DOA Nr.: EASA.21J.025	Technische Mitteilung / Service Bulletin	Dokument Nr.: SB-AT01-032
	Muster / Type: AT01 Nr. / No.: AT01-032	Ausgabe/Issue:A.01 Seite/Page: 1 of 3

**Inspektion der Befestigung von Massebändern in der Quersteuerung/
*Inspection of bonding strip attachment at aileron control***

Inspection of bonding strip attachment at the aileron control rods within the wing, verification of attachment clamp positioning and exchange of 4 mounting screws.

Beispiel Quersteuerstangenverbindung RH/ Example aileron control connection RH

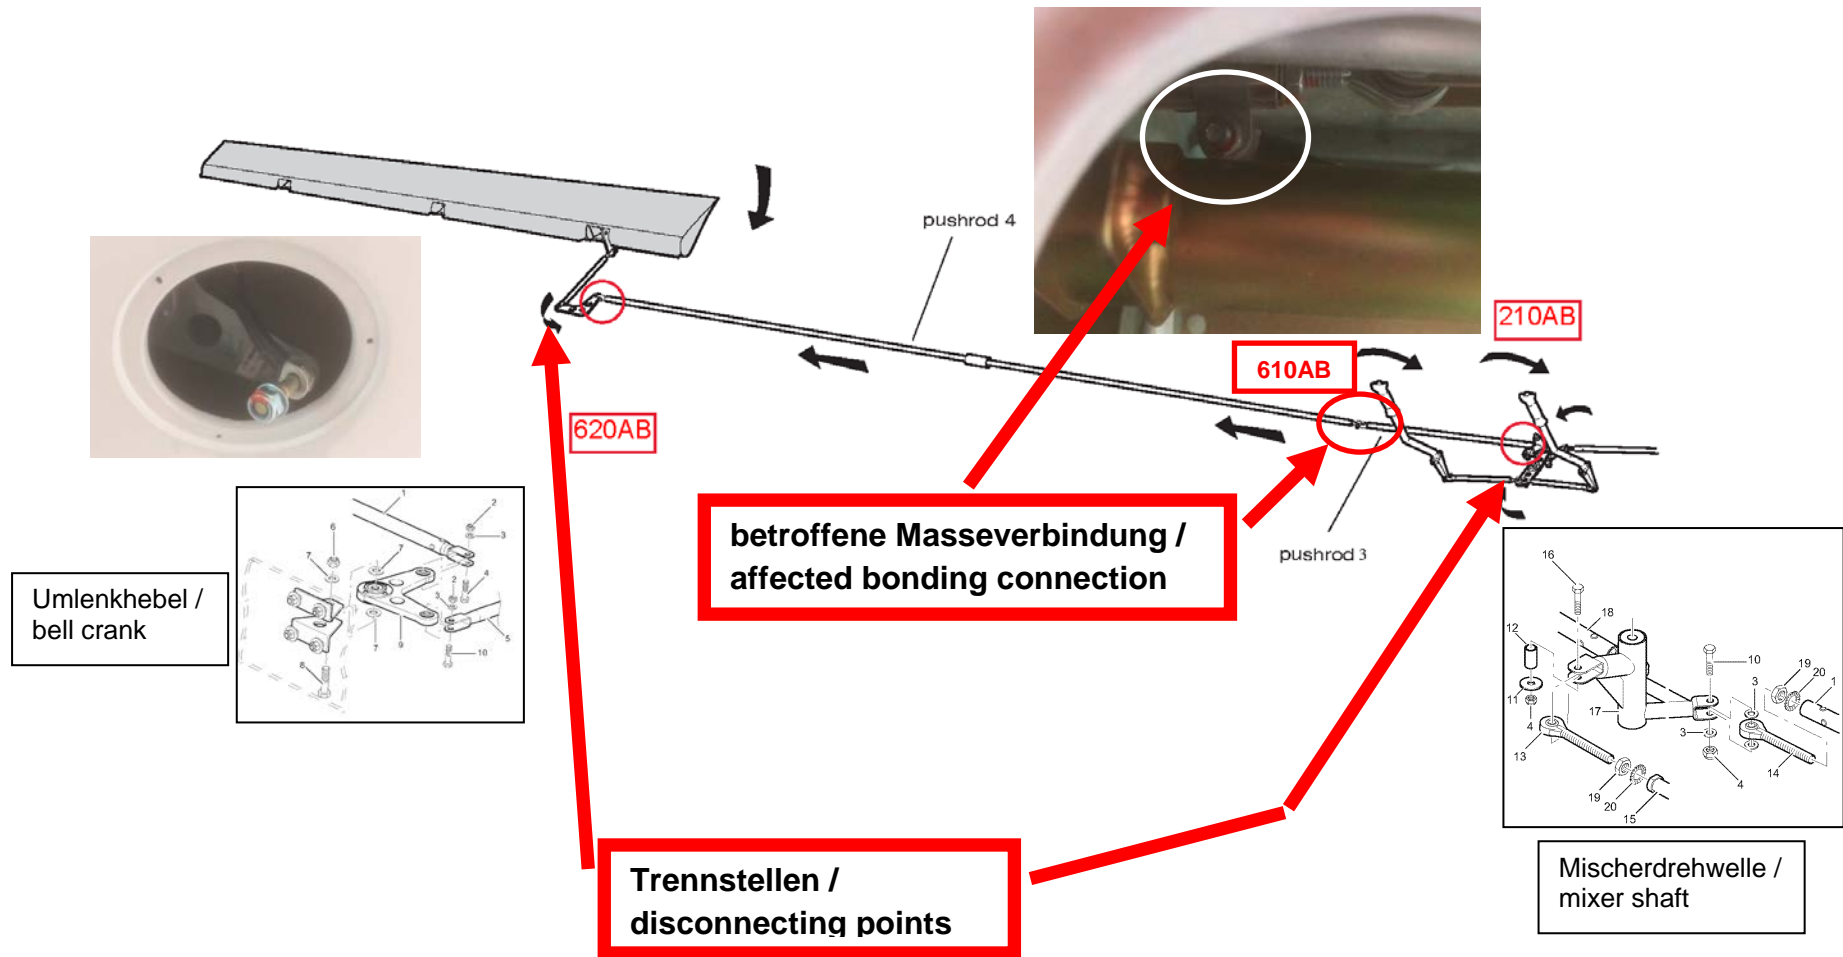
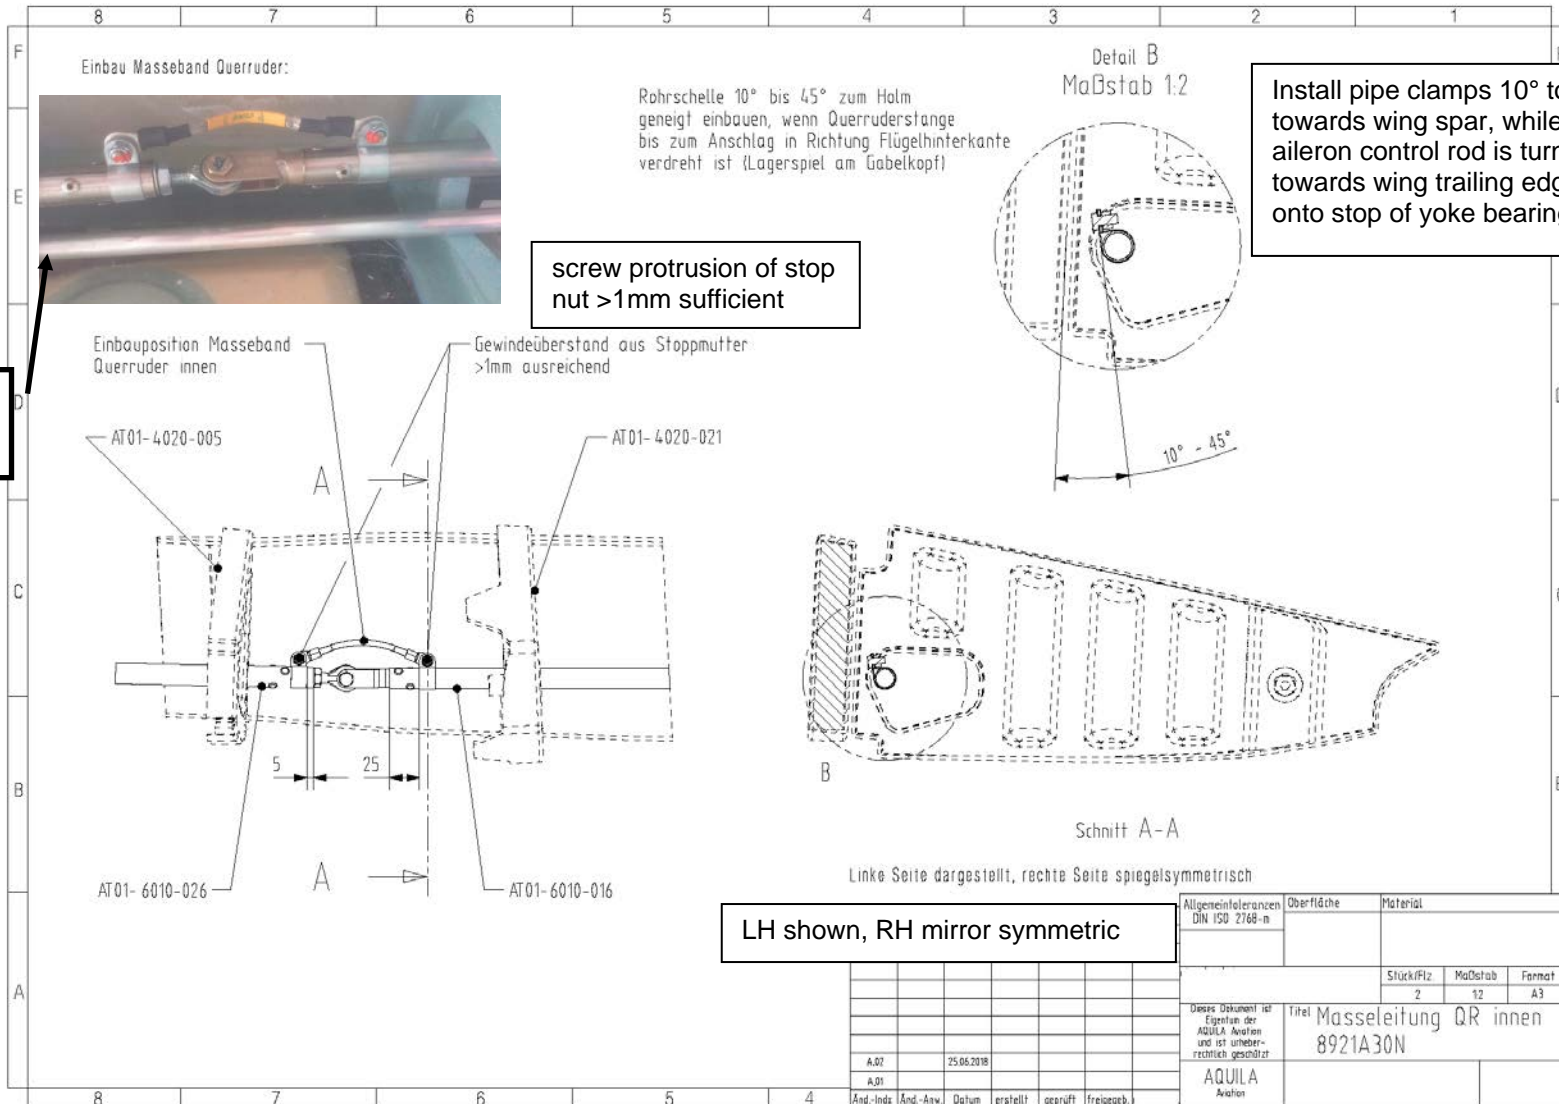
During assembly of a new wing in production, it was found that with landing flaps retracted and unfavorable positioning of the attachment clamps of the inner bonding strips at the aileron control rods LH / RH the mounting screws M5x14mm or the clamps themselves could collide with the flaps drive shafts. This would limit the aileron deflection to approx. $\pm 7^\circ$.

3. Pull out of the wing the aileron pushrods 3 and 4 together until the bonding strip between the two pushrods is accessible
4. Removal of the mounting screws at the bonding strip attachment clamps (2xM5x14mm)

5. Installation of two shorter mounting screws at the bonding strip attachment clamps (2xM5x10mm)
6. Alignment of both clamps slightly (10°- 45°) to upper front (towards wing spar) and torque locknuts acc. AMM 20-10-00.

7. Check the mounting screws for min. 1mm screw protrusion of locknut, otherwise use another M5x10mm screw (length tolerances of DIN screws possible)
8. Push back carefully aileron pushrods 3 and 4 together into the wing.
